Verslag huishoudelijke elektrische installatie op laagspanning en zeer lage spanning

Referentie: **008-20261028-02**	Datum controle: **28/10/2026**
Keurder: **008**

Eigenaar:	[redacted]	EAN-code:	**541448820056086483**
Adres installatie:	**Wiekevorstseweg 6, 2200 - MORKHOVEN**	Nummer teller(s):	**1SAG1105478691**
		Distributienetbeheerder installatie:	**Fluvius**
Datum uitvoering installatie:	☐ Vóór 01/10/1981 ☑ Tussen 01/10/1981 en 01/06/2020 ☐ Vanaf 01/06/2020		
Type:	☑ Wooneenheid ☐ Niet-huishoudelijk ☐ PV ☐ Batterij ☐ Laadpaal

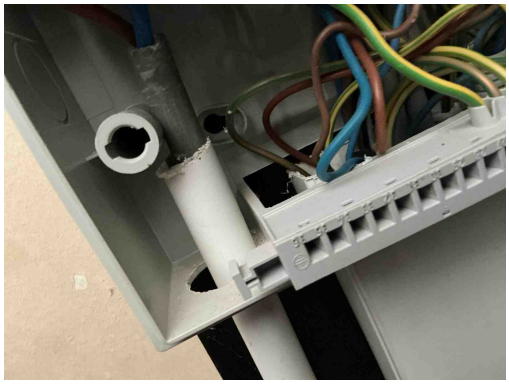
B17 - De voedingsspanning is niet op elk bord vermeld (Boek 1: 3.1.3.3).
Opmerking: Oa bord 1, bord 2, bord 3

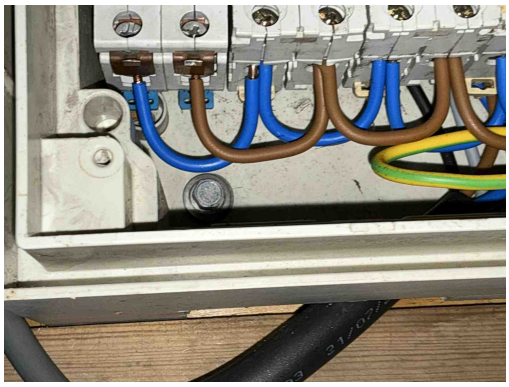
T21a - Het elektrisch materieel is niet geplaatst volgens de voorschriften van de fabrikant/ regels van goed vakmanschap. (Boek 1: 1.4.1.3) Oa ophangvijzen elektrisch verdeelbord niet afgedekt. Zie klasse II toestel.
Opmerking: Oa bord 1, bord 3

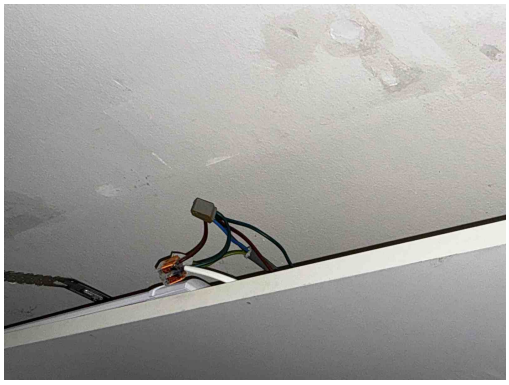
T21a - Het elektrisch materieel is niet geplaatst volgens de voorschriften van de fabrikant/ regels van goed vakmanschap. (Boek 1: 1.4.1.3) Oa ophangvijzen elektrisch verdeelbord niet afgedekt. Zie klasse II toestel.
Opmerking: Oa bord 1, bord 3

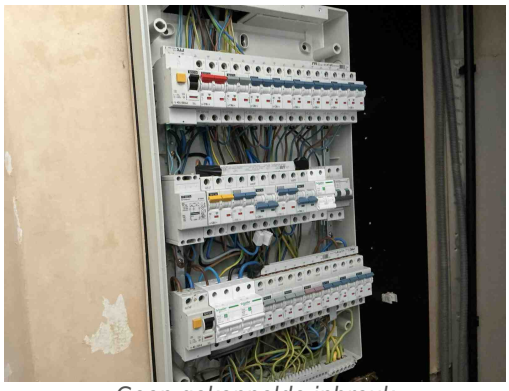
C26 - De verbindingen zijn niet gebeurd in borden, in aftakdozen, aan de klemmen van contactdozen, schakelaars of in de verlichtingstoestellen (Boek 1: 5.2.6.1).
Opmerking: Oa dressing

C21 - Het gebruik van geleiders van het type VOB, zonder bijkomende afscherming is niet toegestaan (Boek 1: 5.2.9.6).
Opmerking: Oa dressing
